プラント側審査における 事業者との議論例

～ 審査現場における規制側と事業者のコミュニケーション ～

令和 3 年 3 月 5 日

継続的な安全性向上に関する検討チーム 正岡秀章

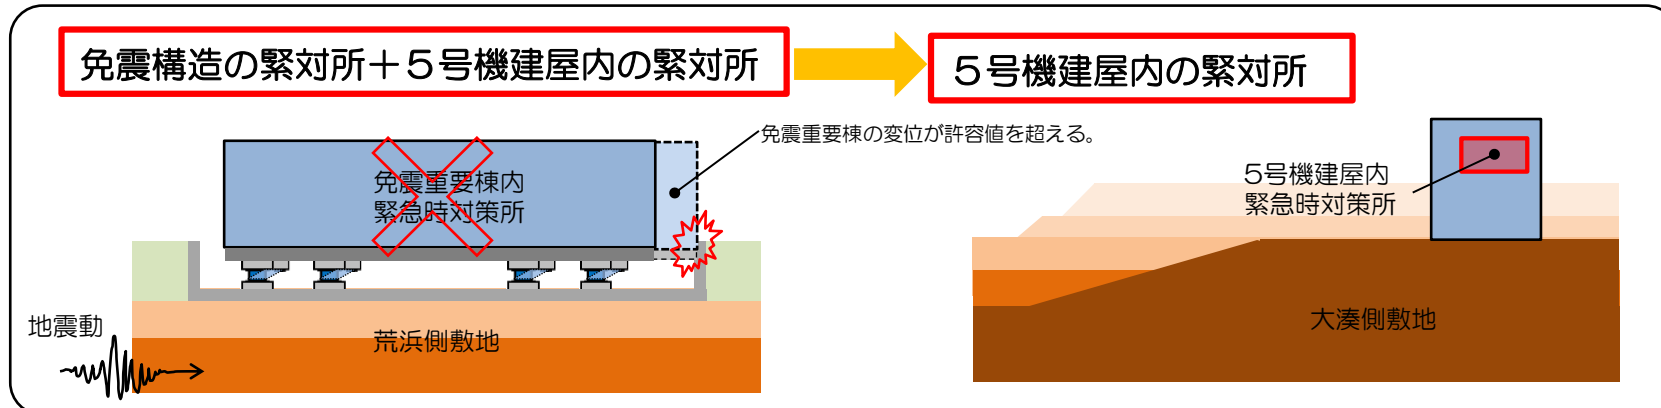
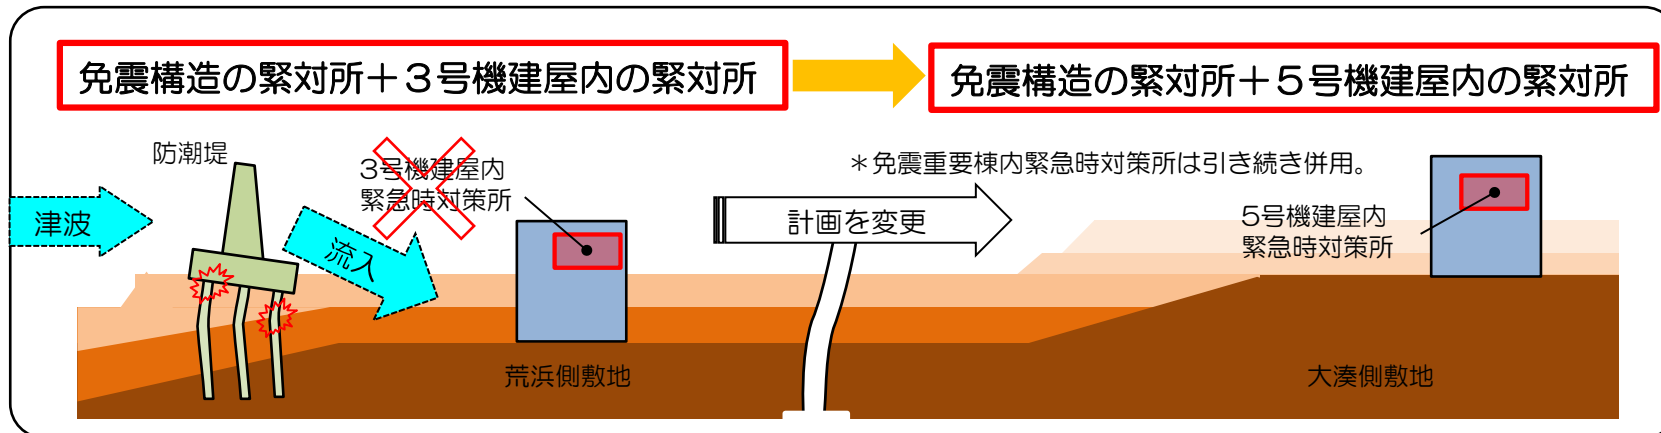
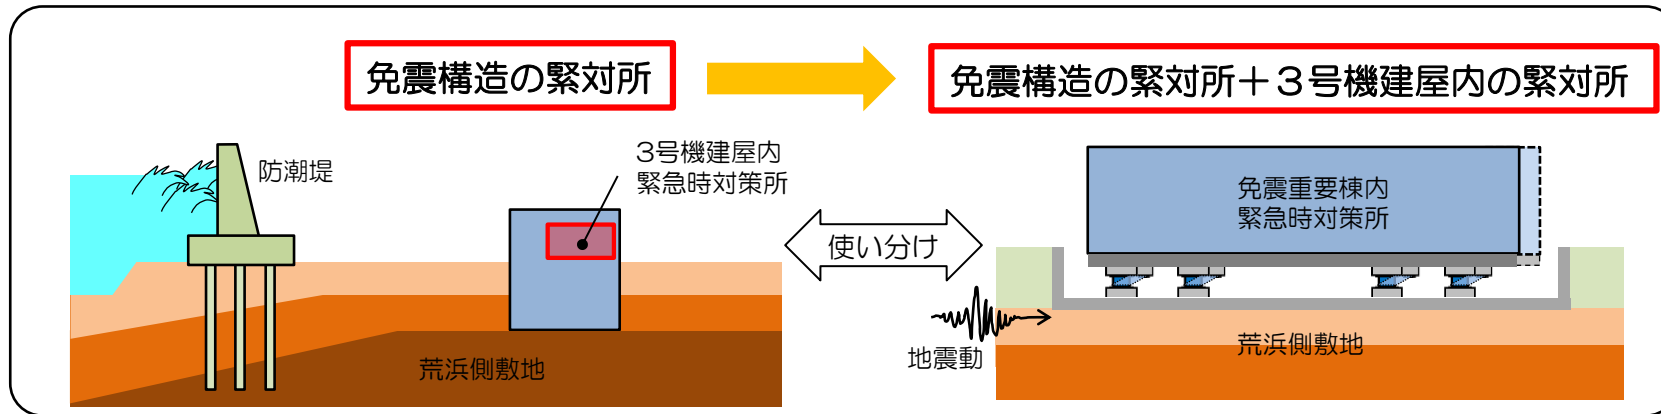
【規制側】3号機前面にある防潮堤の構造成立性の観点から、地盤の液状化特性等のデータ及び解析による構造検討を求めた。

【事業者】過去の解析結果より、すべての基準地震動に対して免震設計の許容値を満たさないことを説明
【規制側】過去の説明内容と異なることから、事実関係、原因・対策等について説明を求めた。

液状化現象により防潮堤が機能喪失する可能性があるため、3号機建屋内緊急時対策所を高台の5号機建屋内緊急時対策所に変更

免震構造の緊急時対策所を自主設備に変更し、5号機建屋内緊急時対策所に一本化

図1. 申請当時（H26.5.20）のセメント固化盛土構造

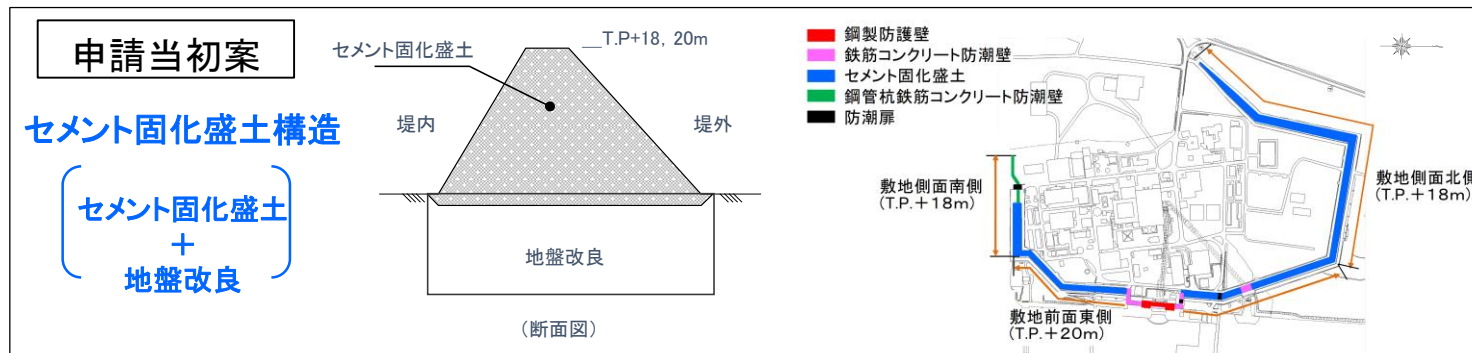
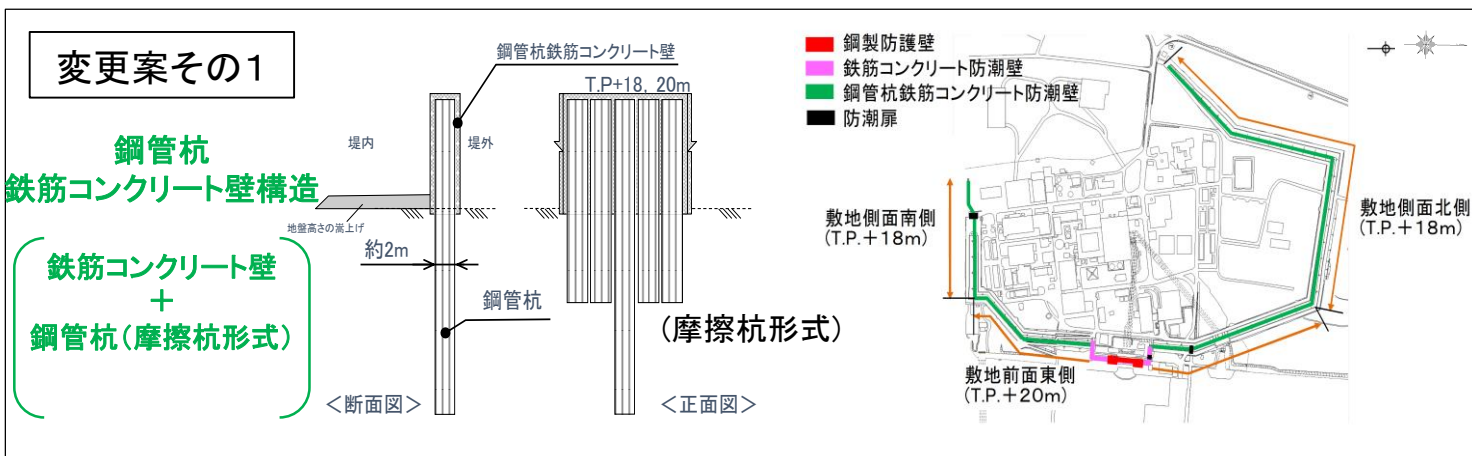
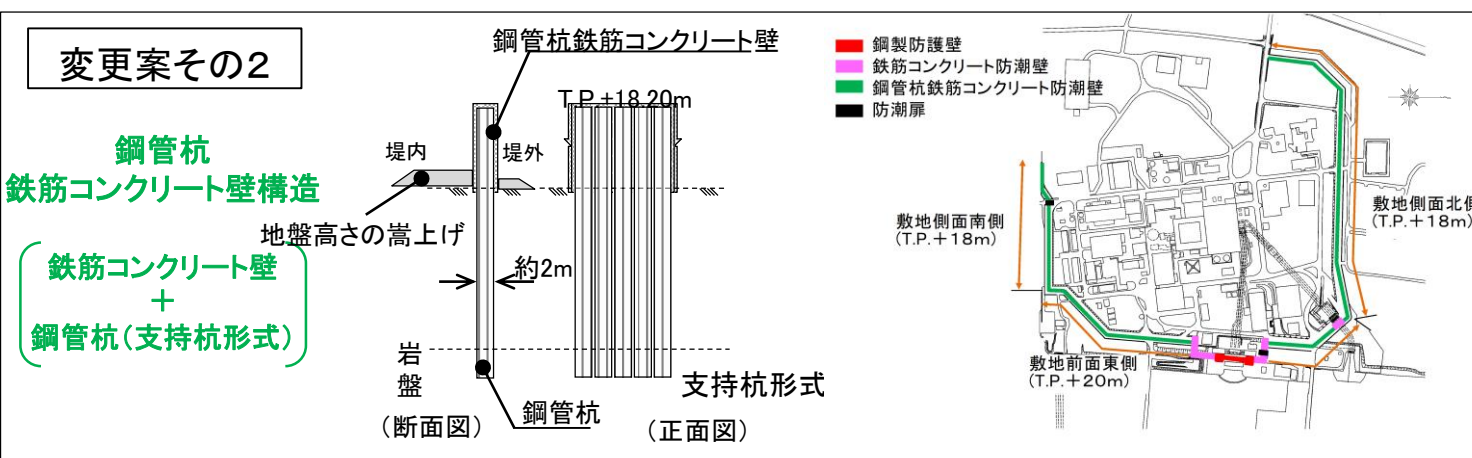
【規制側】津波は地震後に襲来することから、地震による構造変化を踏まえた防潮堤の構造成立性について説明することを求めた。

【規制側】地盤の一部に液状化の可能性を否定できないことから、液状化した場合でも摩擦杭が必要な摩擦力を有すること&地盤データが限られていることを踏まえ物性値の不確かさを考慮した構造成立性について説明を求めた。

耐震裕度向上の観点から、鋼管杭鉄筋コンクリート壁構造（摩擦杭形式）に変更。津波荷重に耐えるため杭と地面との摩擦力に期待。

液状化現象による摩擦力の低減可能性等を踏まえ、杭を直接岩盤まで到達させる鋼管杭鉄筋コンクリート壁構造（岩着杭形式）に変更。これにより、液状化を仮定しても十分な支持力を有する構造とした。

図1. 申請当時（H27.3.17）の非難燃ケーブルへの防火塗料塗布

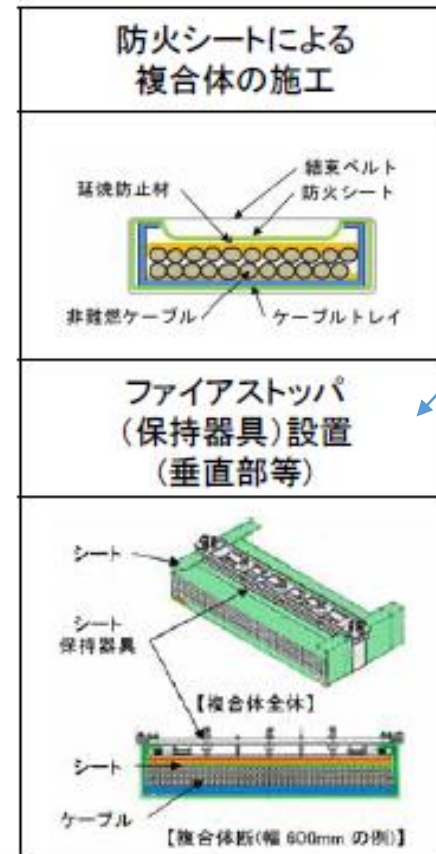
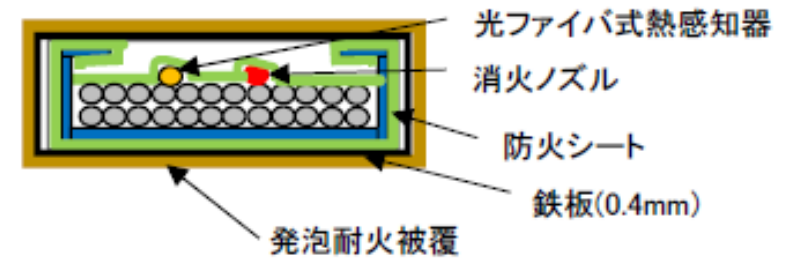
【規制側】施工性及び維持管理の観点から、防火塗料の均一性や耐久性、悪影響などについて説明を求めた。

【規制側】規制基準では、原則難燃ケーブルを使用することを求めているため、ケーブルを取り替えず複合体とする範囲及びその考え方について説明を求めた。

施工性等の観点で信頼性が高い、ケーブルトレイに防火シートを巻き付ける方式（複合体）に一本化。耐延焼試験の追加実施を計画

非難燃ケーブルは、原則難燃ケーブルに取り替える。ただし、安全上のリスクも考慮し、難燃ケーブルへの取り替えが困難な箇所について複合体とする。

図3. イグナイタの設置箇所

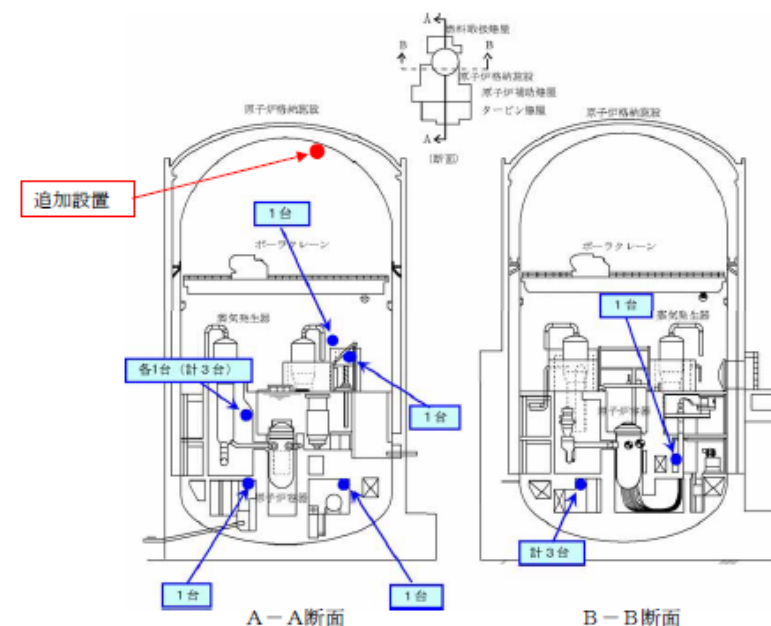
【規制側】イグナイタの設置箇所の検討に関し、原子炉格納容器内の水素成層化も考慮するよう求めた。

仮に、原子炉格納容器ドーム部頂部付近に滞留もしくは成層化した場合でも確実に処理できるよう、格納容器ドーム部頂部付近に2台（予備1台）追加設置

図. 原子炉格納容器の放射性物質の除去能力に変更に伴う評価結果への影響

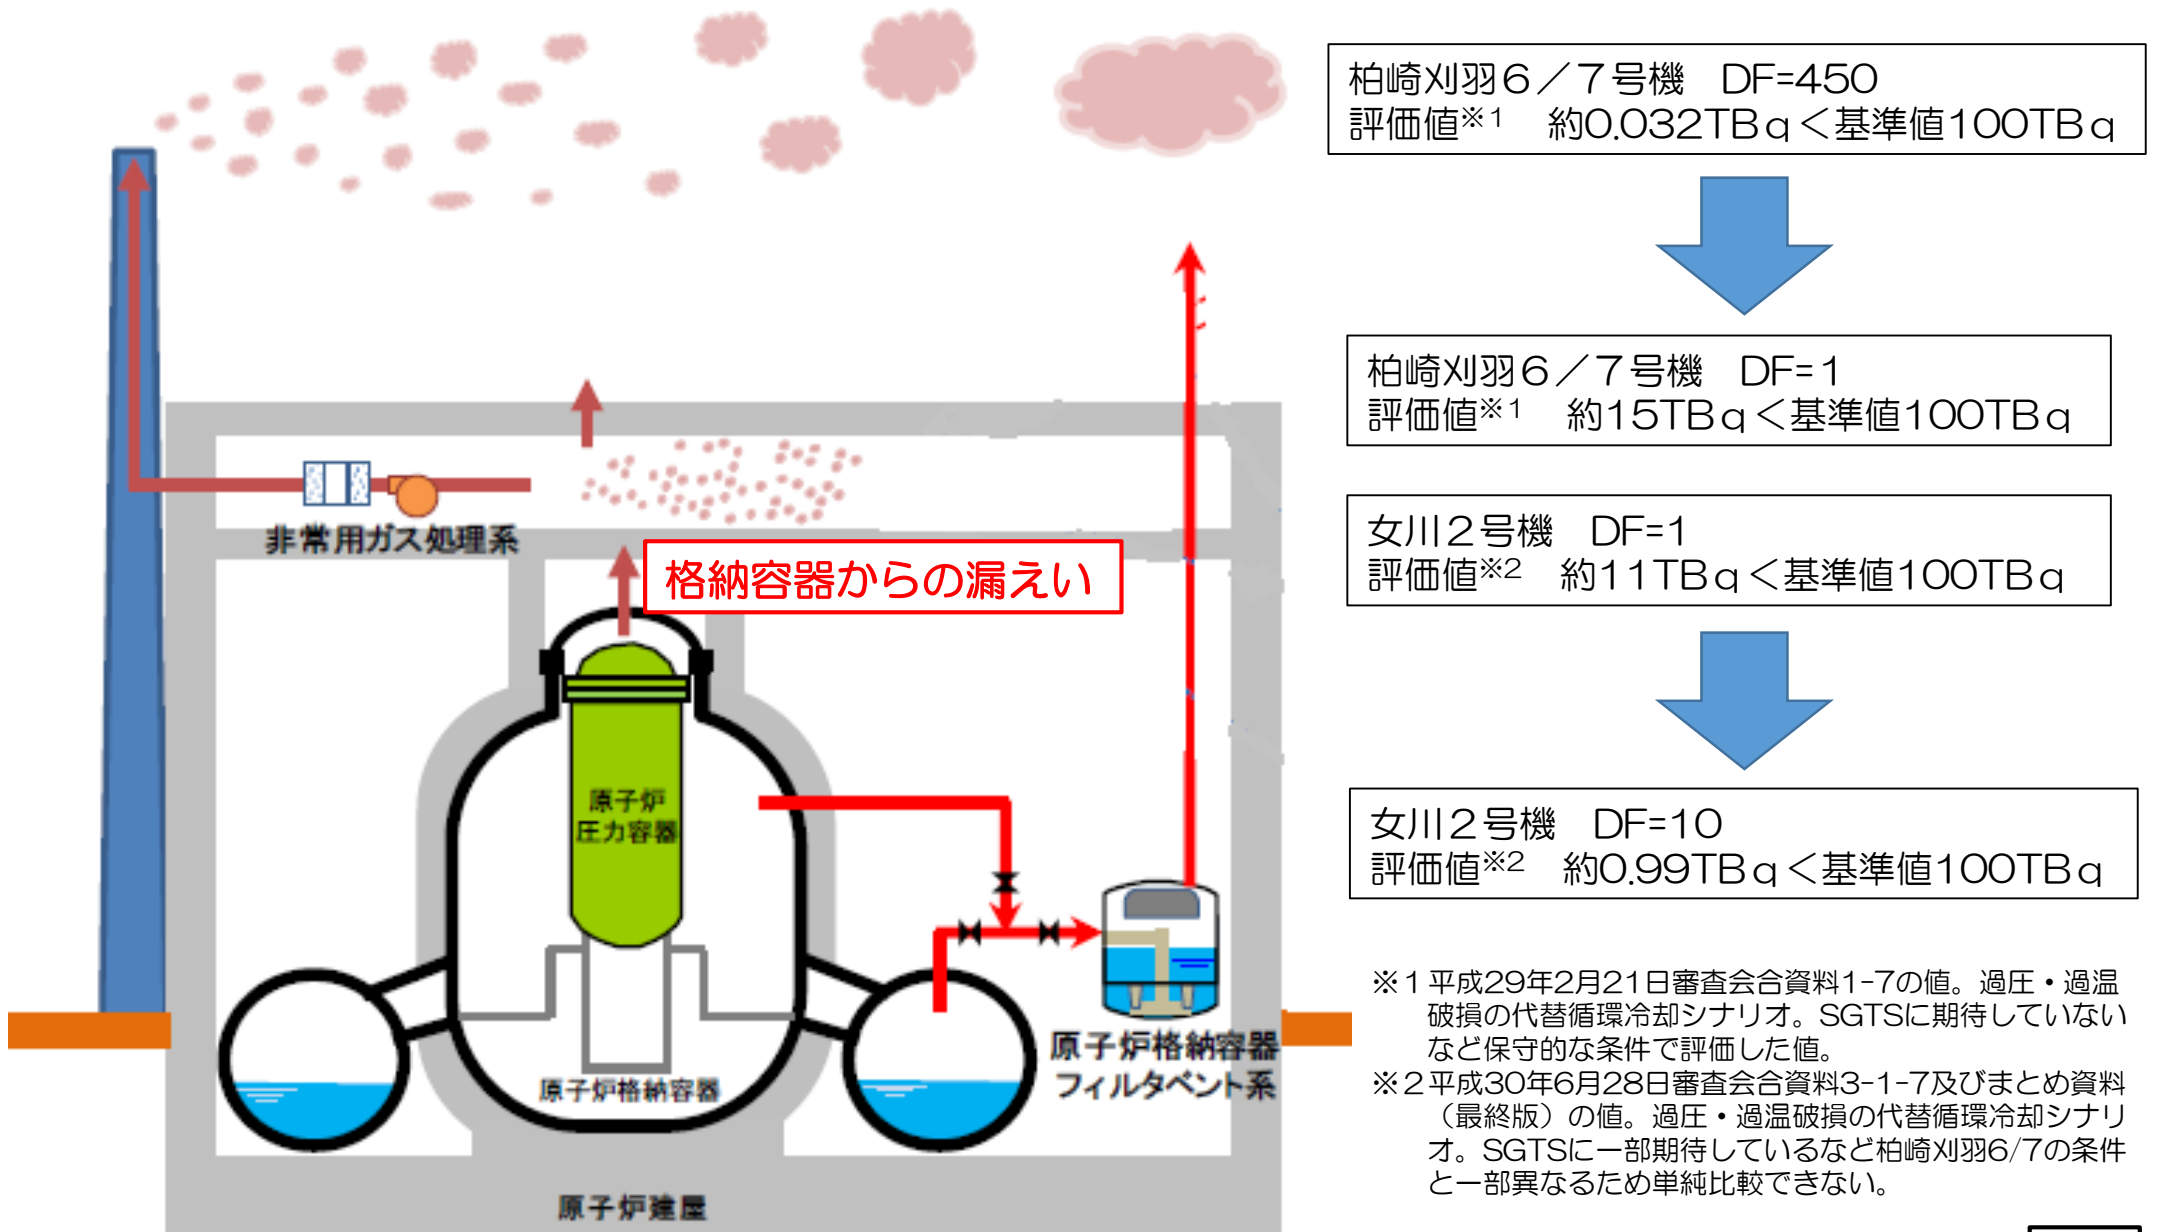
【規制側】重大事故時の環境条件を模擬した実験では、漏えい箇所が特定できていないことなどから、保守的な除染係数とするよう求めた。

【規制側】重大事故時の対応判断を適切に行う観点から、放射性物質の放出量や作業員の被ばくによる実効線量を適切に評価するため、より現実的な除染係数を設定するよう求めた。

重大事故時の環境条件を模擬した過去の実験等を体系的に整理し、保守性を担保しつつ、より現実的な値として除染係数DFを10に変更

図. 共振に対する考慮（イメージ）【H30.9.12原子力規制委員会資料2を抜粋・一部加筆】

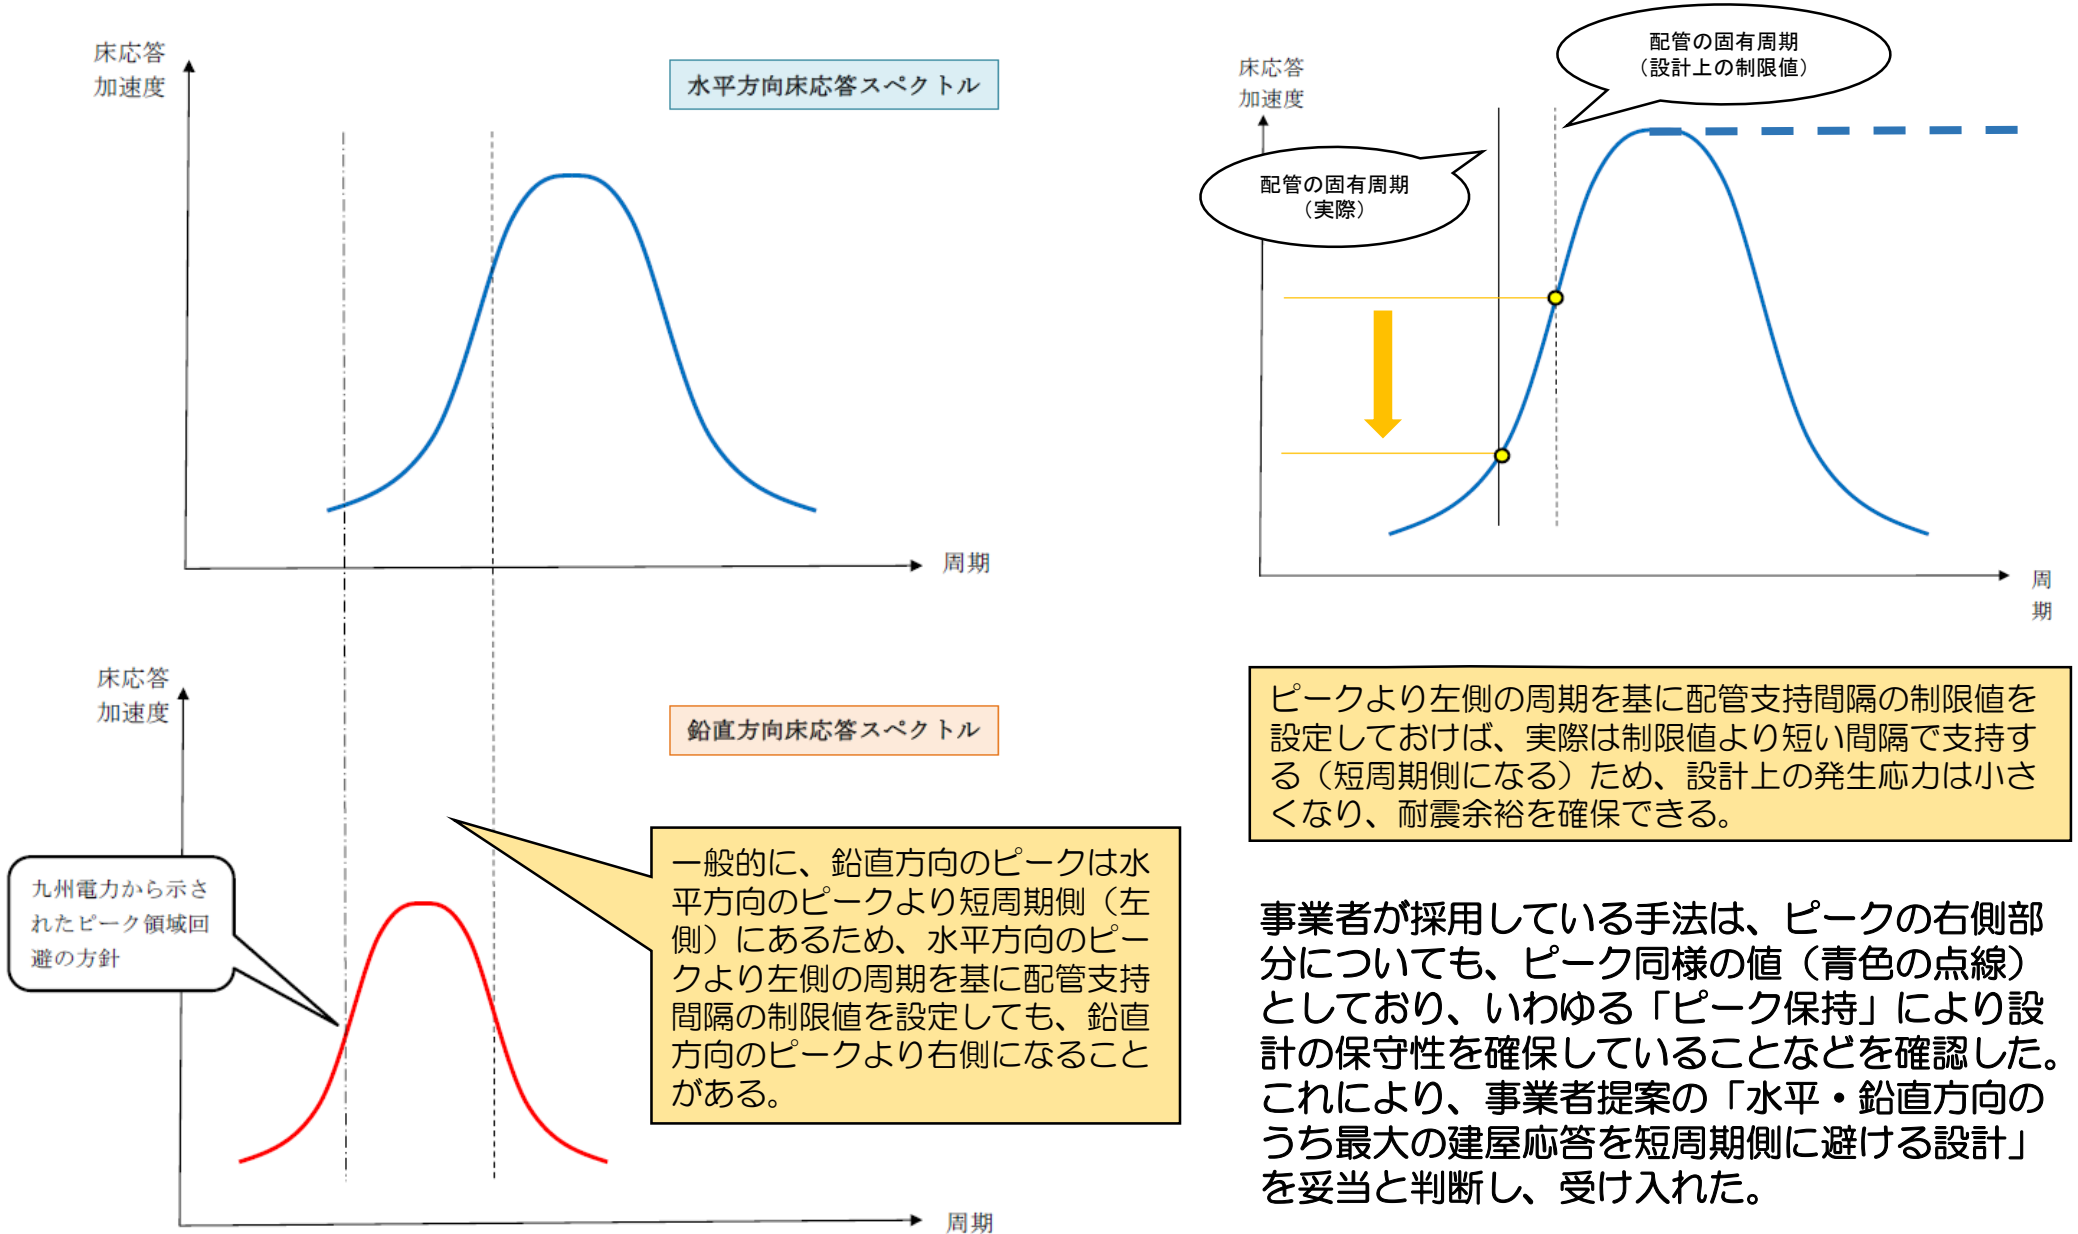
【規制側】鉛直方向の建屋と配管との共振が生じた場合の応力の増幅の影響について説明を求めた。

現在の耐震設計手法を踏まえれば、水平・鉛直方向のうち最大の建屋応答を短周期側に避けるよう、配管支持間隔の制限値を設定すれば技術上問題ない旨の意見を提出

【規制側】事業者の配管支持間隔の制限値を設定する際の手法（加速度の算出方法や配管形状の考慮方法等）を詳細に確認した結果、事業者提案は妥当であると判断
